新滝ヶ洞溜池の水質異常に係る対策協議会

第 11 回対策協議会

資 料

#### 4. 第10回対策協議会での質問

図 1.8 水質の変化(年平均値)(カドミウム、ふっ素)  
 (平成 17 年のプラント原水, 調整池放流は 4~12 月のデータ。その他は 1~12 月のデータ)  
 (平成 18 年は 1~12 月のデータ)  
 (平成 19 年は 1~12 月のデータ)  
 (平成 20 年は参考: 1~9 月のデータ)

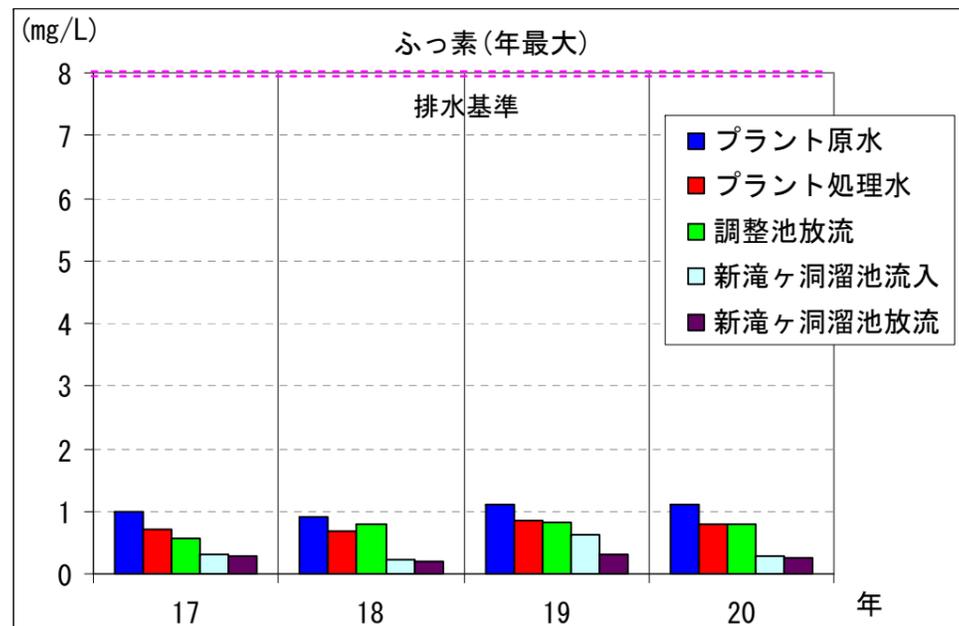
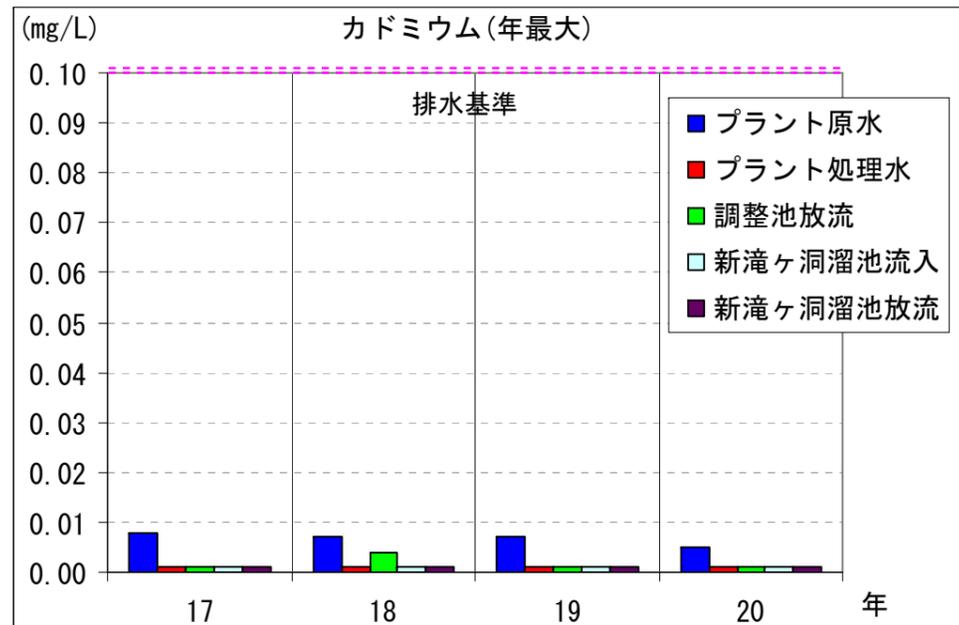
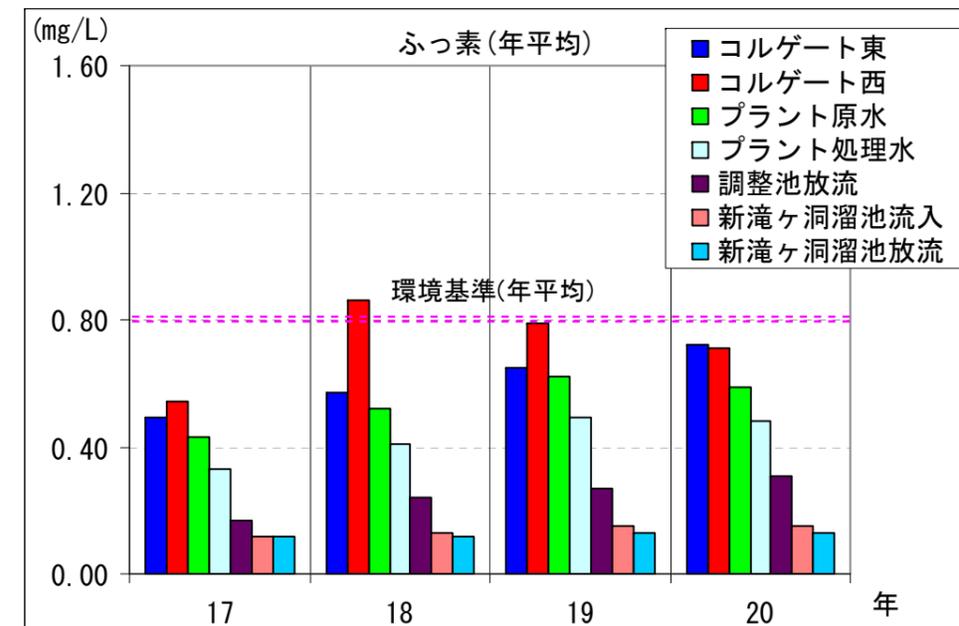
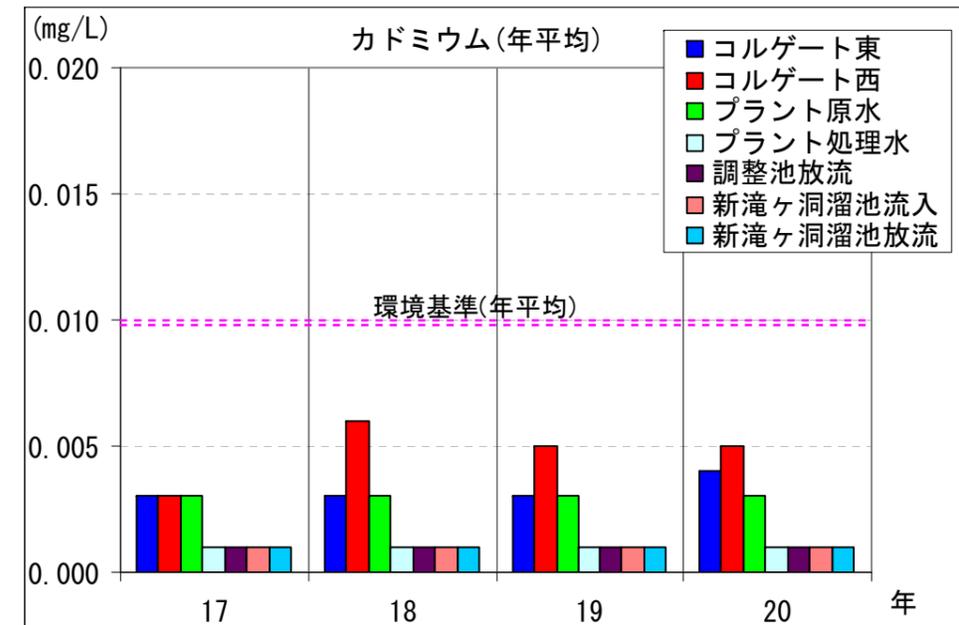
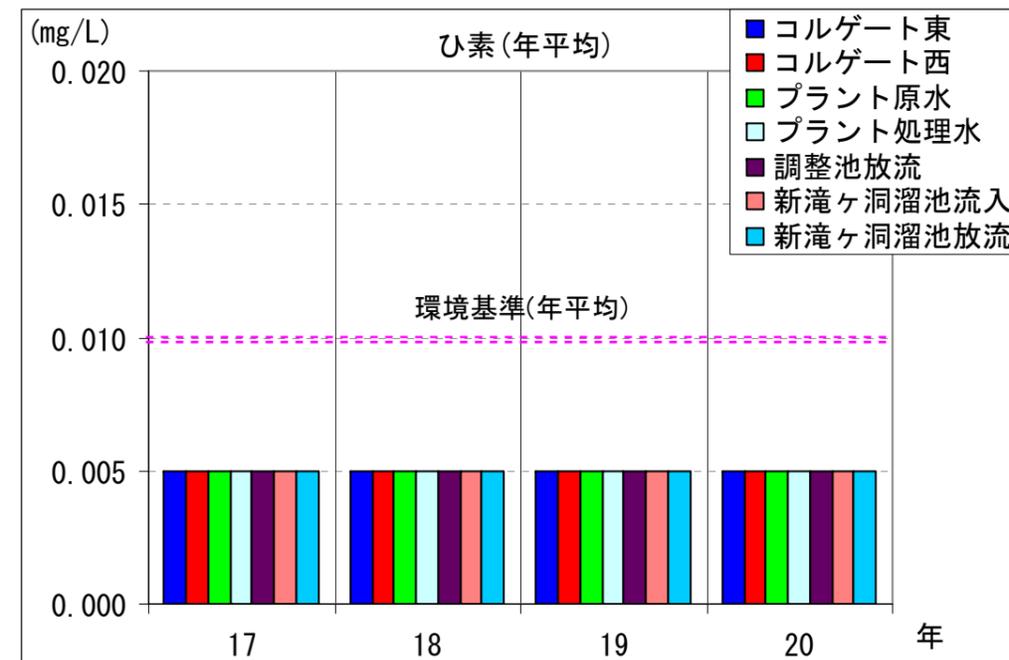
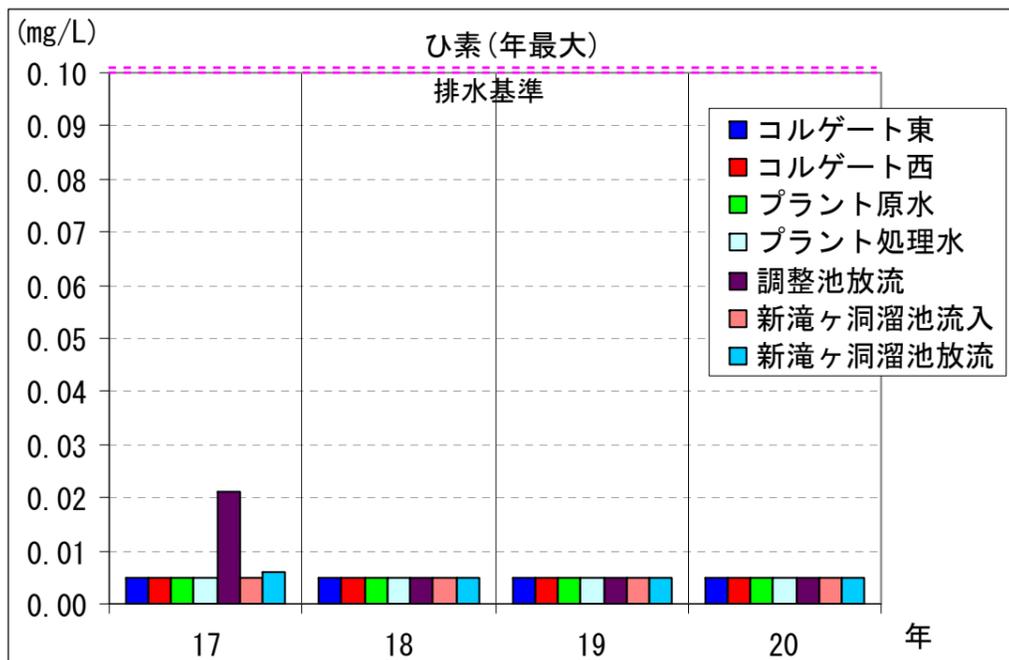
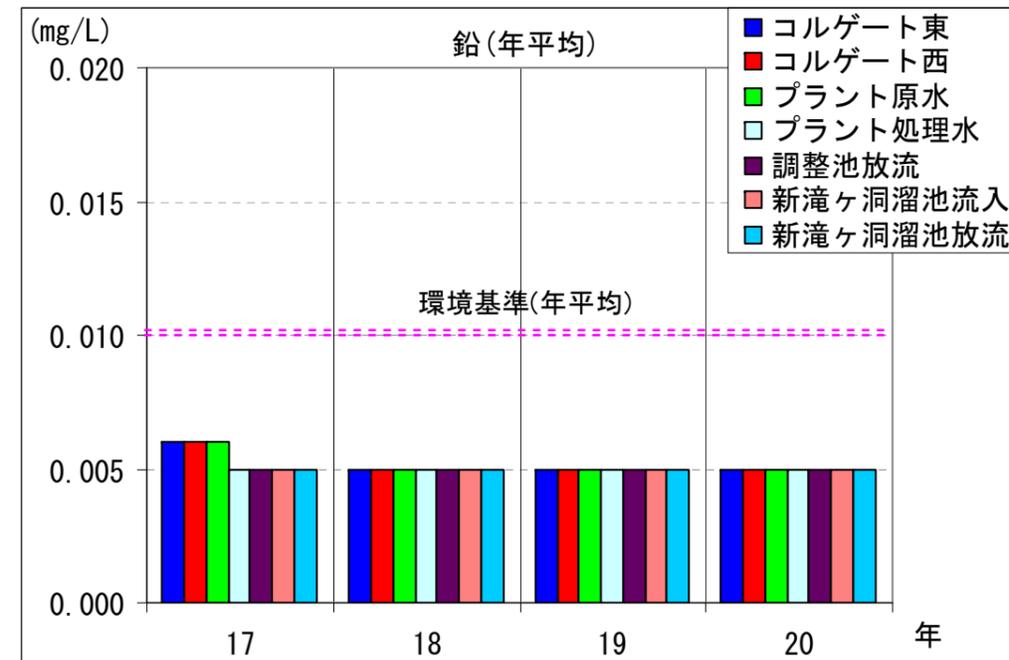
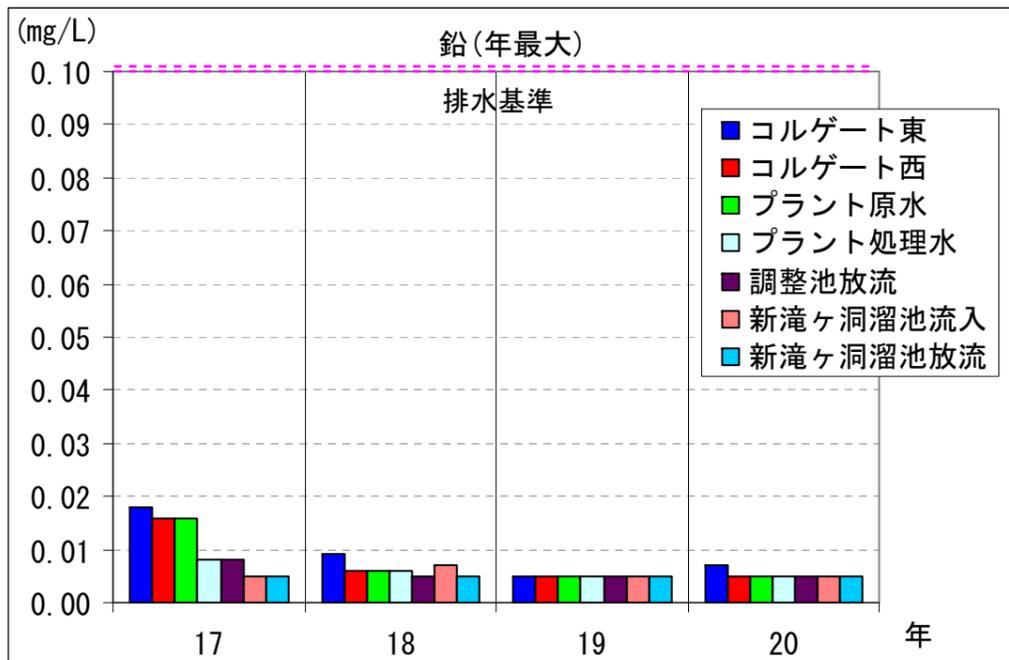
###### 【質問1】 資料10-1-5ページ 重金属の状況

カドミウム、フッ素、鉛、ヒ素のデータにおいて目安となる値が、左側の年平均値が環境基準であるのに対して、右側の年最大値が排水基準となっている。また、縦軸のスケールが5倍となっている。

あえて環境基準と排水基準とを使い分けたり、スケールを変える理由はなぜなのか？

資料中には明示されていないが、このデータを元に、以降は重金属の流出については全く問題がないということなのか？

→資料10-1-14の対応策の方針においては、「盛土等からの浸出水は重金属対策が必要ないと判断されることから、中和対策を実施します」と記されている。

重金属の状況については、公共用水域の水質汚濁の防止を図る目的として定められた、人の健康を保護する上で維持することが望ましい環境基準（環境基本法16条）及び特定施設からの排出される水に含まれる有害物質の許容限度を定められた排出基準（水質汚濁防止法3条）を参考に重金属の評価を行ったもので、それぞれの基準値及び評価方法に基づきスケールを変えています。

なお、プラント原水の水質については、資料10-1-5～7にあるとおり、重金属に対して環境基準（年平均値）及び排水基準以下となっており、プラント処理を行う前の水であっても問題ありません。

図 2.1 長期実験の実験装置の(沈殿槽内蔵式)の概略

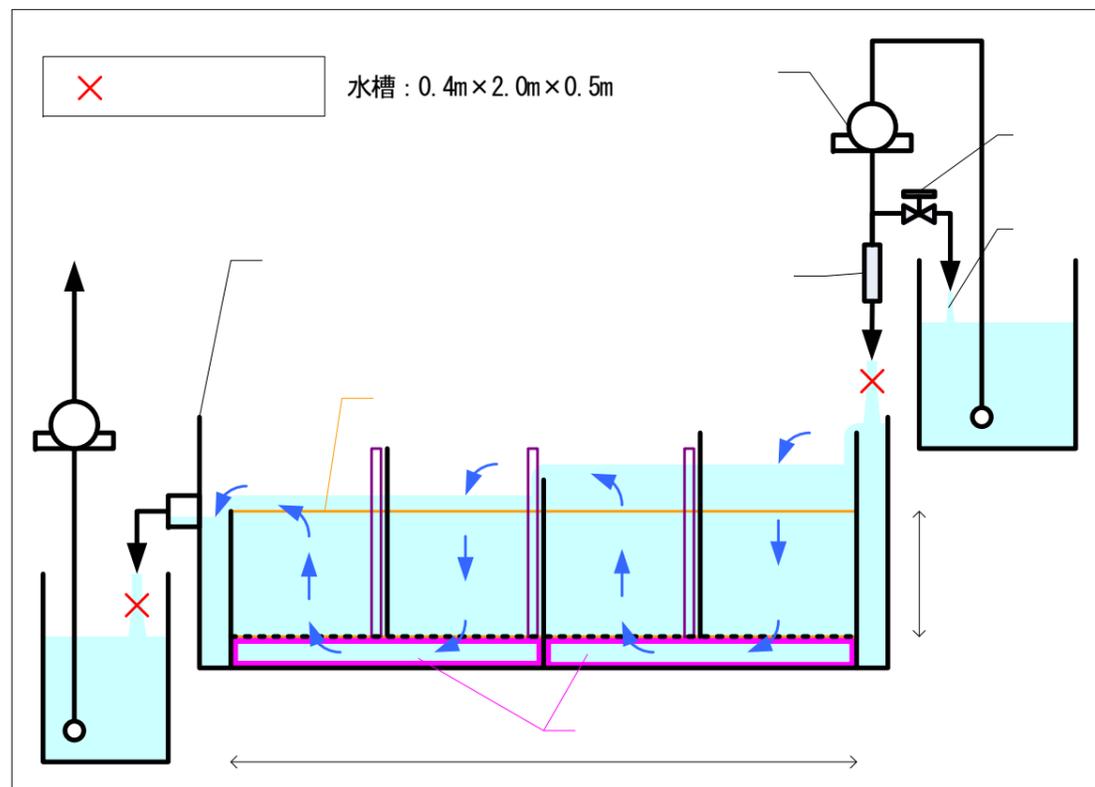
###### 【質問3】 中和バリアについて

- ・中和槽内に発生している沈殿物についての解析データはないのか？
- ・実験装置と異なり、実際には処理水量が大幅に変化するが、これによって中和機能が追いつかなかったり、あるいは過度にアルカリ化を起こすことはないのか？
- ・中和バリアシステムの耐用年数はどれくらいのものなのか？  
→金属を多用しているため、酸性水による劣化が早いと思われるがその対策は？
- ・オーバーフロー時の対策はどうなっているのか？

- ・中和実験槽の沈殿物をX線回析した結果、アルミニウム、硫黄、鉄が主要成分でした。
- ・検討していた中和材は過度にアルカリになる材料ではありません。
- ・実験の結果、中和バリアは安定的に中和効果を持続できなかったため、耐用年数やオーバーフロー時の対策については、検討に至りませんでした。

図4.1 盛土からの浸出水の水温変動

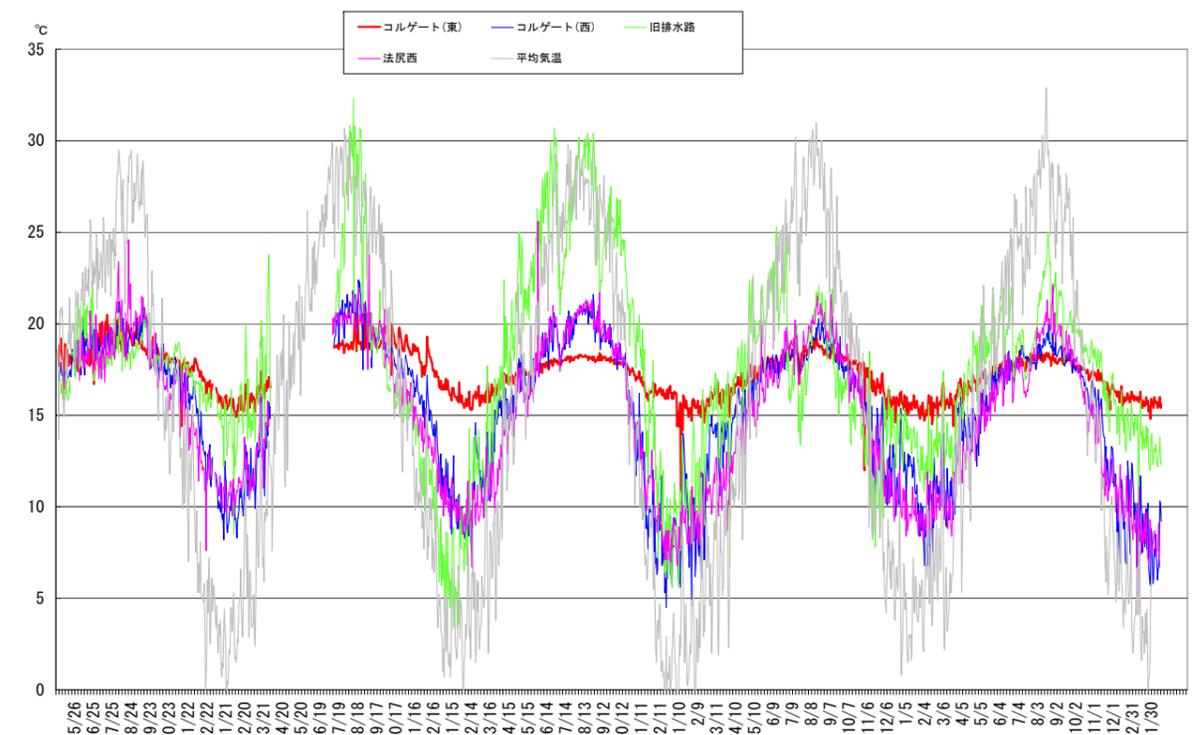
###### 【質問4】 西側コルゲートの水温の異常性について

毎回流れ出てくる温度の変化が大きすぎる。

コルゲート西はコルゲート東に比べると水量が少なく、外気温の変動に近い傾向にあります（図4.1）。水量の多少や外気に曝される程度で外気温の影響を受けやすくなるものと考えます。
